Změnový list

Projekt: „Zajištění kapacity a kvality SV Pardubice“
Podprojekt 1 - III. Část Intenzifikace ÚV Hrobice

Číslo smlouvy:	62/20/SOD
Číslo změnového listu:	1/9
Název změnového listu:	Změna povrchové úpravy v nádrži prací vody pro ultrafiltraci (místnost č. 08)
Datum:	01/2022
Identifikační číslo EIS:	CZ. 05.1.30/0.0/0.0/17_081/0010874
Název smlouvy:	Zajištění kapacity a kvality SV Pardubice
Smluvní strany:	
Objednatel:	Vodovody a kanalizace Pardubice, a.s. Teplého 2014 530 02 Pardubice
Zhotovitel:	Společnost ÚV Hrobice Vážní 456 Hradec Králové, 503 14

SO 01 NOVÁ BUDOVA
SITUACE UMÍSTĚNÍ NÁDRŽE PRACÍ VODY
PRO ULTRAFILTRACI

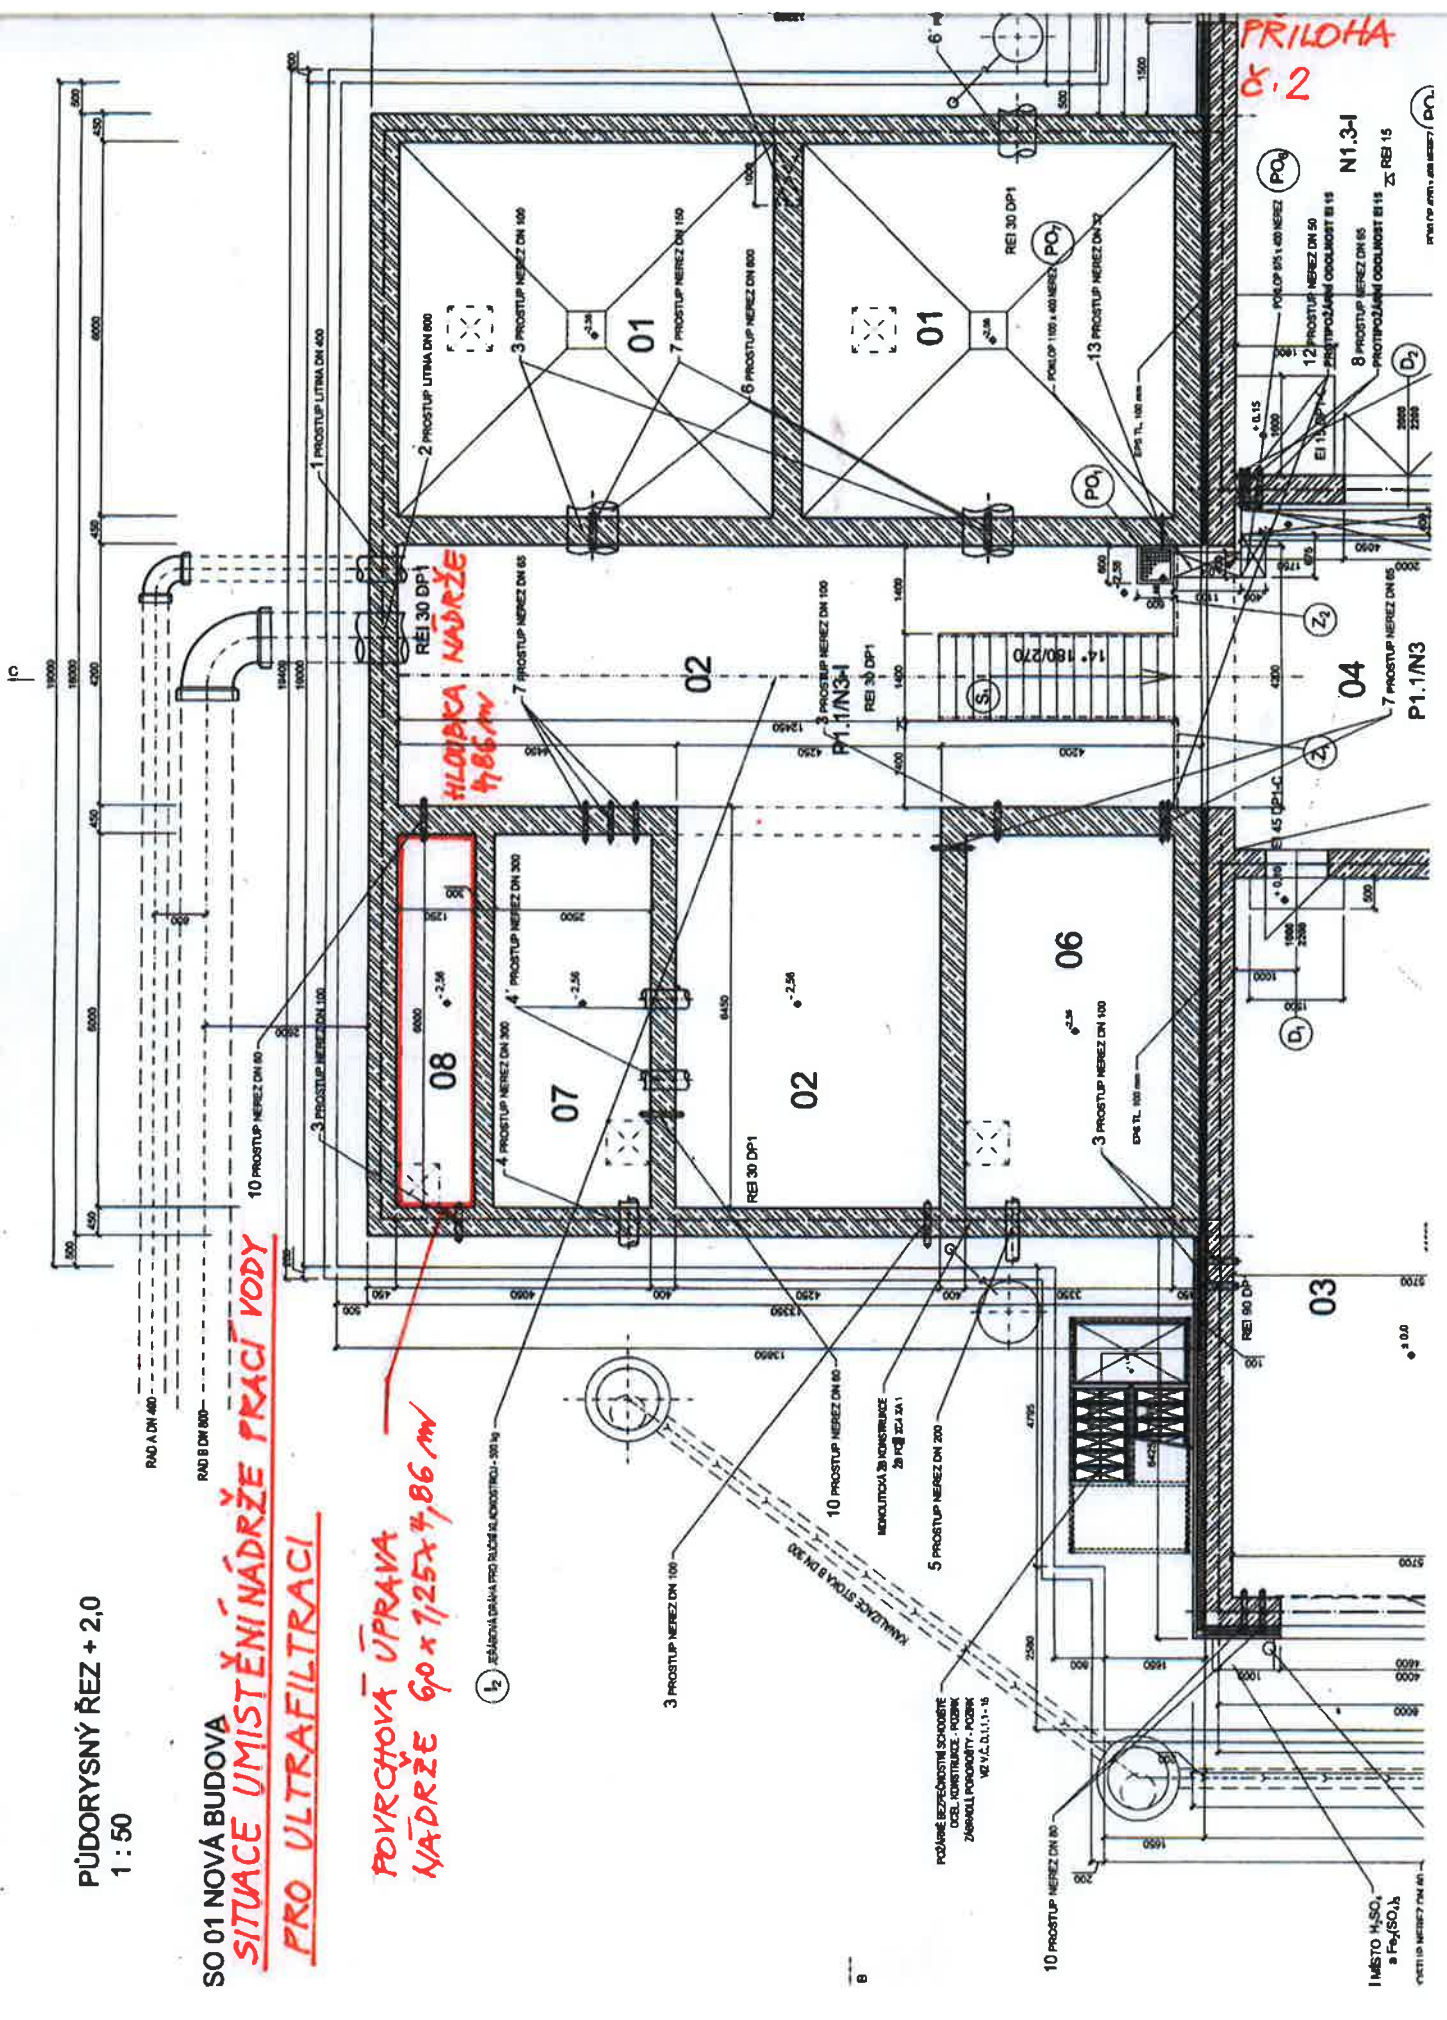
Změna povrchové úpravy v nádrži prací vody pro ultrafiltraci (místnost č. 08) v objektu SO 01 z původně odsouhlaseného řešení pomocí systému na bázi epoxi-cementu (odsouhlaseného v ZL 1/2) na řešení pomocí hydroizolační fólie.

Odsouhlasené technické řešení povrchové úpravy v nádrži prací vody pro ultrafiltraci nebylo možné, vzhledem k situaci na trhu, zajistit dodavatelsky v požadovaný čas a proto navrhnul zhotovitel změnu technického řešení povrchové úpravy pomocí vyložení nádrže fólií ALKORPLAN 35052 v tl. 1,5 mm. Tato fólie má atest na styk s pitnou vodou.

Nově navržená skladba povrchové úpravy je:

- geotextilie
- PVC fólie ALKORPLAN 35052, tl. 1,5 mm

Skladba: Geotextilie 300 g/m²
 PVC Alkorplan 35052 tl. 1,5 mm
